SERVICE INFO – INA 0043

Role întinzătoare 531 0535 20 și 531 0819 10

Risc de confuzie între componente

Fig. 1: 531 0535 20 – model vechi (stânga), model nou (dreapta)

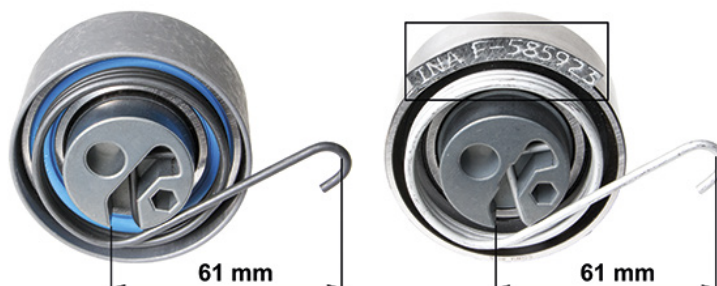
Rolele întinzătoare 531 0535 20 și 531 0819 10 sunt înlocuite cu un nou model, dar codul de reper nu s-a schimbat. Modificările arată mai ușor diferența între cele două tipuri.

Caracteristica distinctivă cea mai clară este numărul produsului imprimat pe piesă și culoarea oțelului pentru arcuri (Fig. 1 și Fig. 2).

Noile modele au de asemenea role de susținere/ghidare cu o suprafață șlefuită, iar oțelul pentru arcuri folosit este rezistent la coroziune.
